明徽能源
MING HWEI ENERGY

國立彰化師範大學-屋頂太陽光電系統 調整規劃更新說明

進德校區_調整規劃說明

寶山校區_調整規劃說明

➤ 巧思館，棚架型

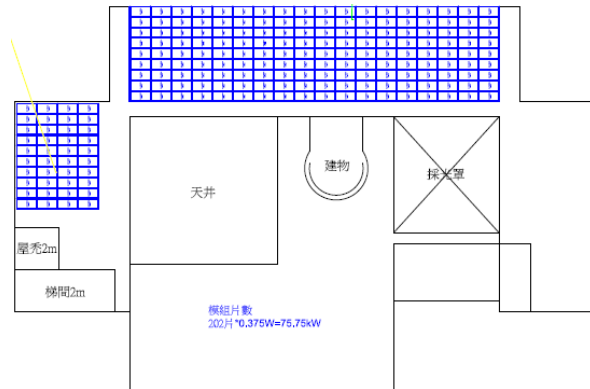
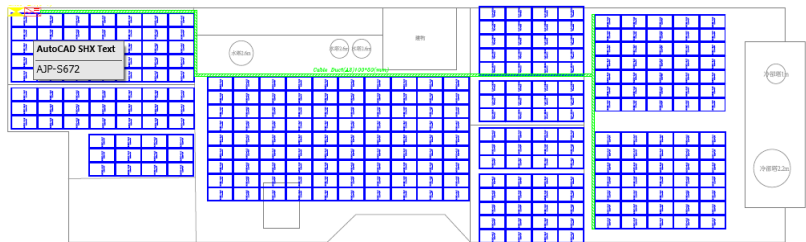
外觀考量下修_3F、4F不施作光電

5F_走道保留1.5-1.8米、高度:高225cm,低120cm

下修前，設置容量:157.5kWp

下修後，設置容量:75.75kWp

➤ 綜合中心，棚架型+平舖型

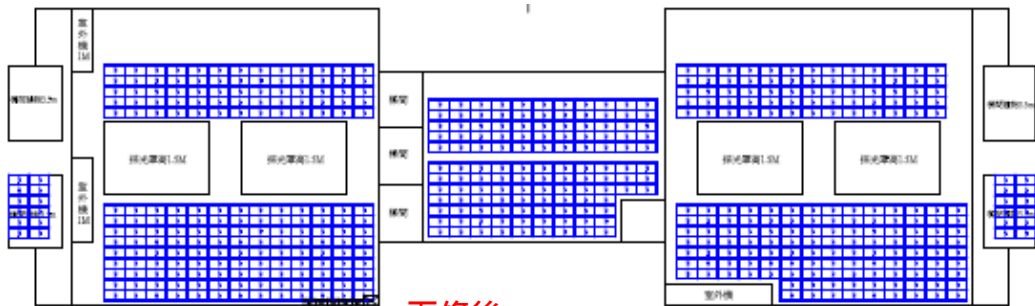
西南面一區塊為鐵皮增建，無法施作

下修前，設置容量:115.5kWp

下修後，設置容量:109.5kWp

➤ 白沙大樓，棚架型

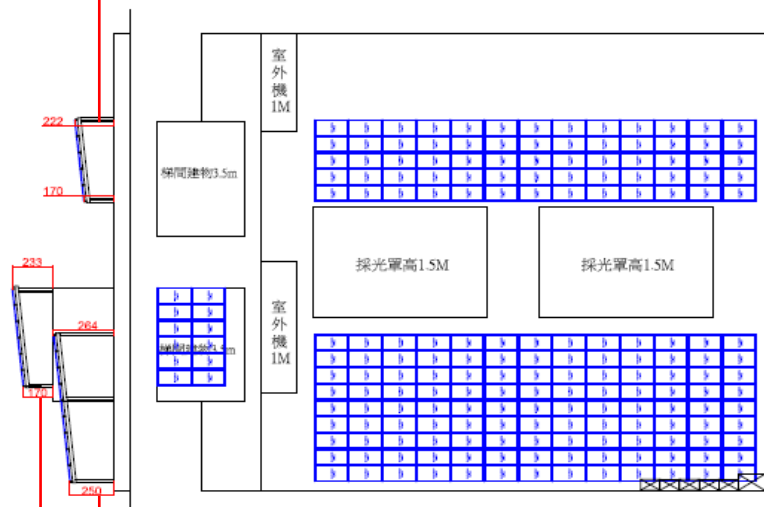
外觀考量，北面退縮、降低高度 & 2側前面屋突取消施作

下修前
設置容量:251.25kWp

下修後
設置容量:191.625kWp

➤ 白沙大樓，棚架型

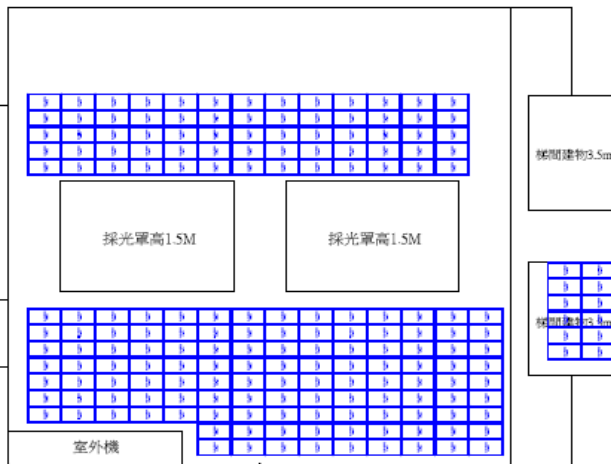
外觀考量，北面退縮、降低高度 & 2側前面屋突取消施作
下修後，設置容量:191.625kWp

高:222cm 低:170cm

高:264cm 低:250cm

高:233cm 低:170cm

高:232cm 低:180cm

高:255cm 低:180cm

➤ 弘道館，棚架型 原設置容量:118.125kWp

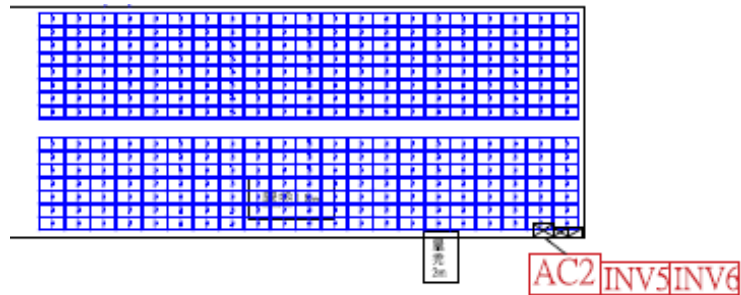
建物無竣工圖，考量建物老舊，評估不可施作

➤ 餐廳，棚架型 原設置容量:212.25kWp

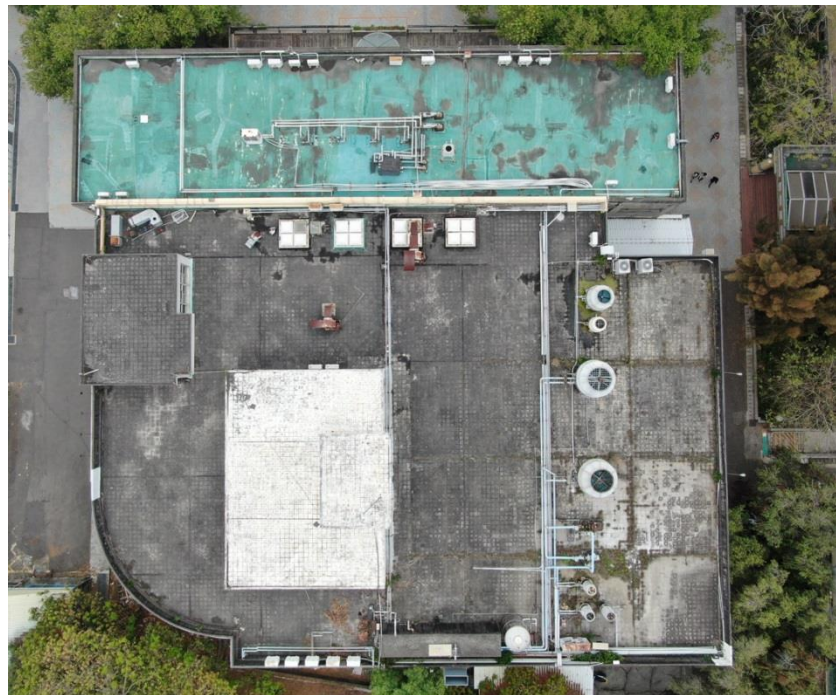
餐廳北面區域無使用執照、竣工圖，無法施作，下修後146.625kWp

➤ 第八宿舍，棚架型，原設置容量:198kWp

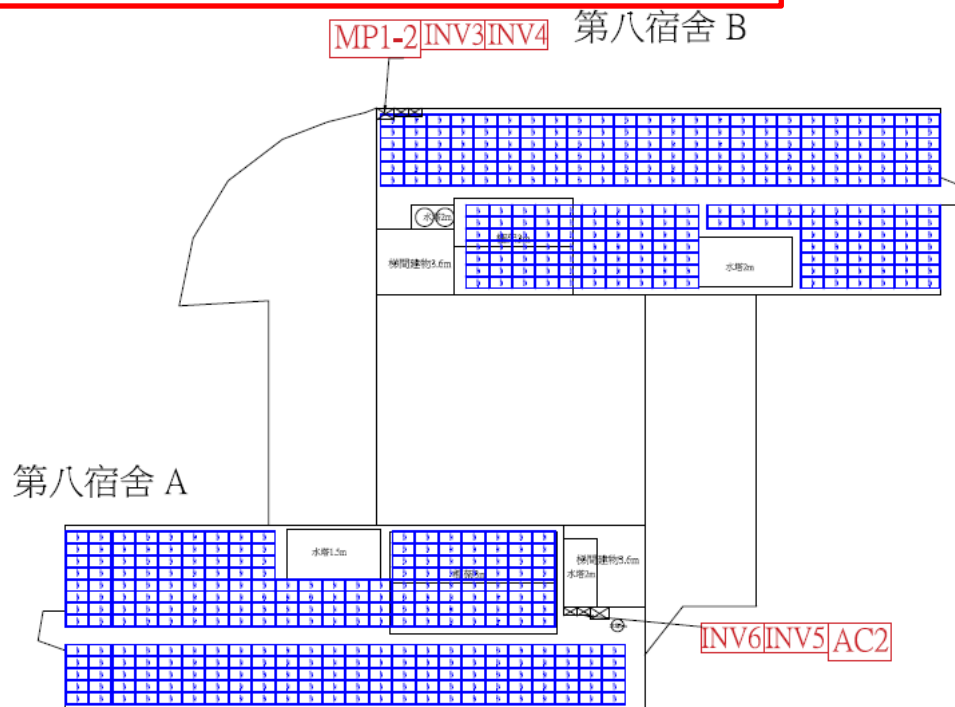
原太陽能熱水器拆除回收

需空出熱泵空間，2棟各退12片(9kWp)，下修後189kWp

➤ 王金平活動中心，平鋪型

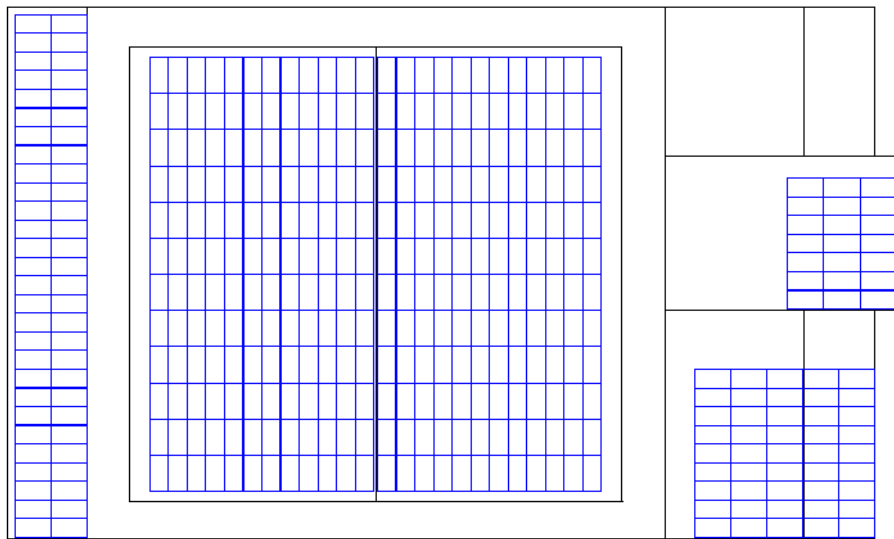
增建建物規劃

設置容量:153.75kWp

➤ 王金平游泳館，浪板平鋪型

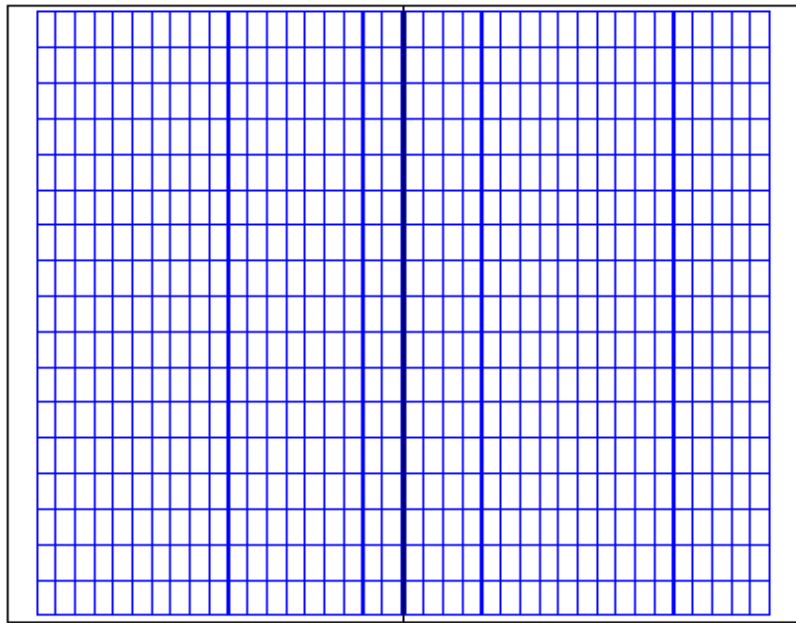
增建建物規劃

設置容量:242.25kWp

➤ 學生活動中心，RC屋頂棚架型

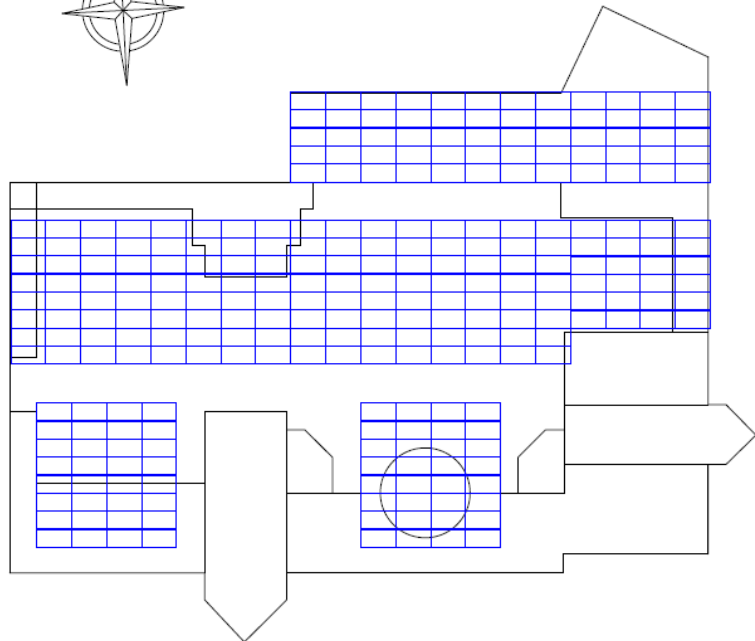
增建建物規劃

設置容量:103.5kWp

➤ 學生活動中心，高度及立柱點

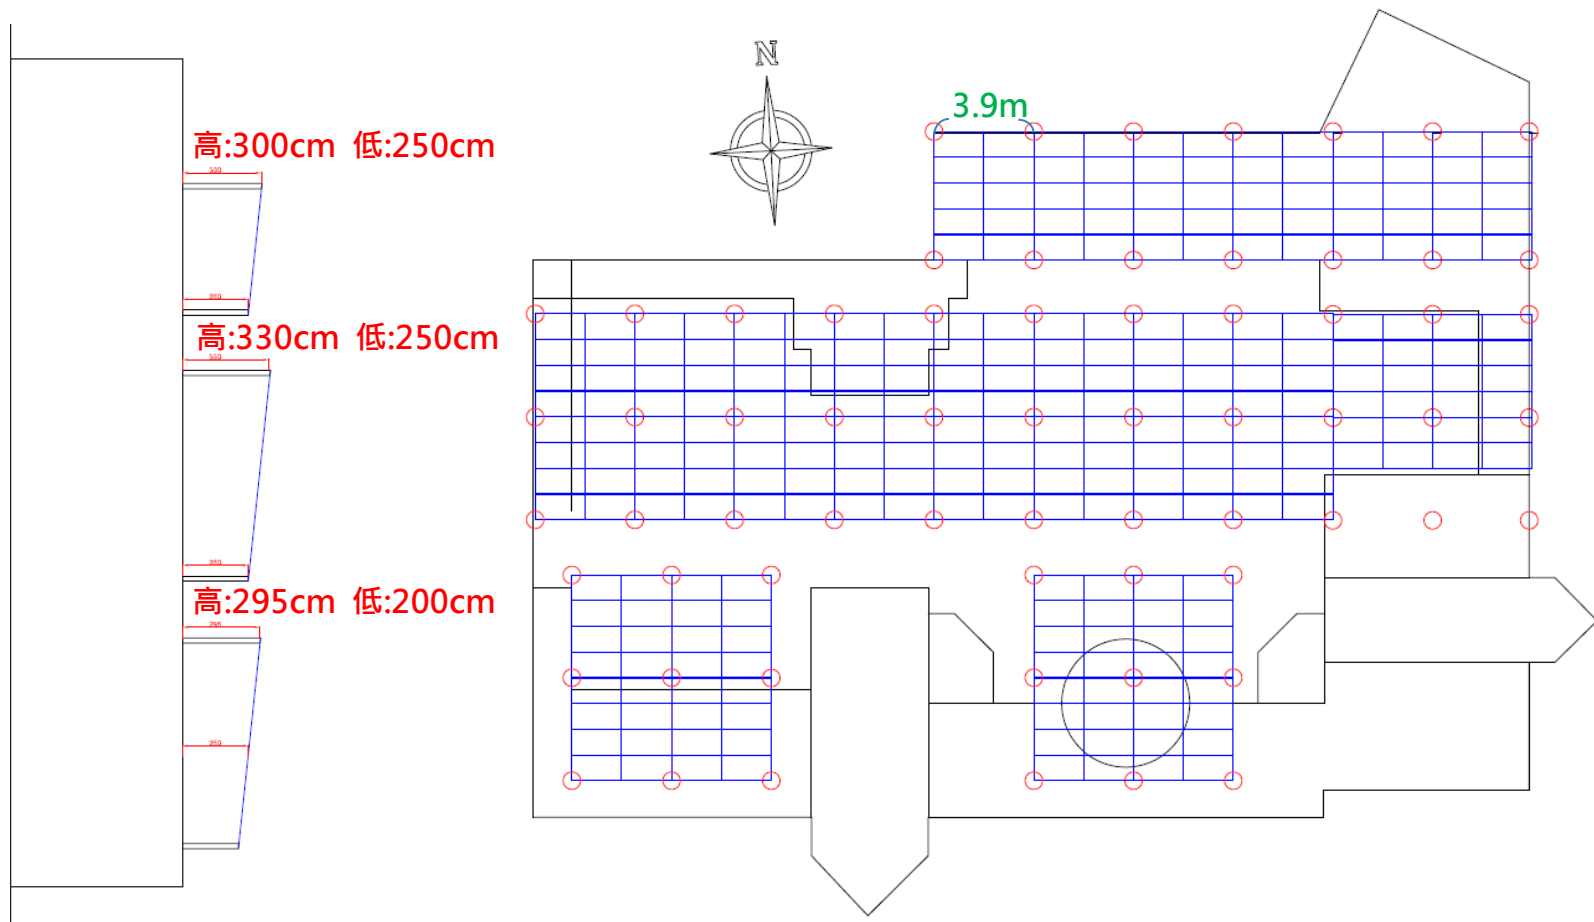
增建建物規劃

教學一、二館，棚架型-原設置容量:99.75kWp

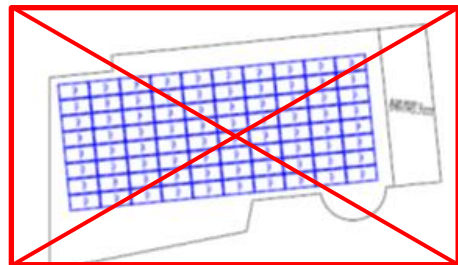
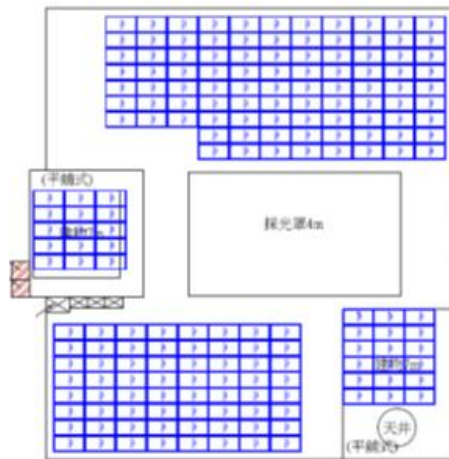
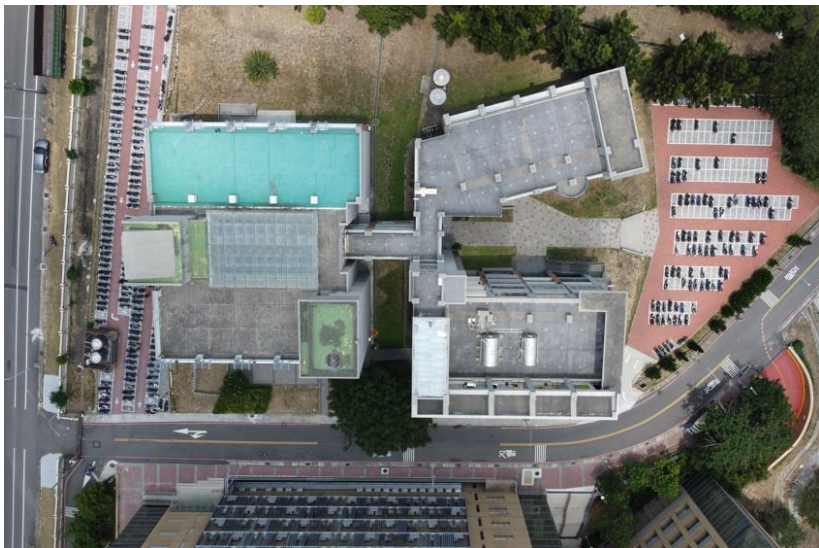
教學二館，校方考量未來屋頂要增建，取消施作光電
僅施作教學一館，下修後，設置容量:69.75kWp

第九宿舍，棚架型-設置容量:99.75kWp

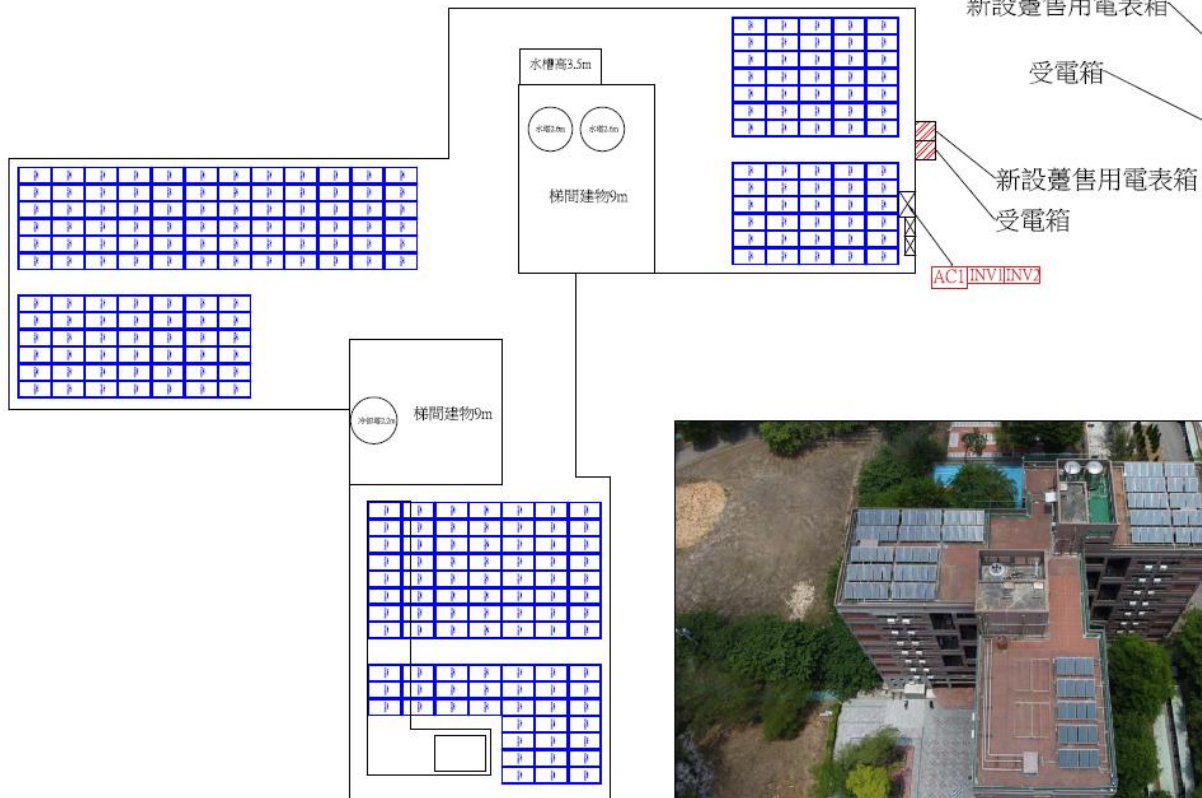
建物屋頂有太陽能熱水器，需拆除回收
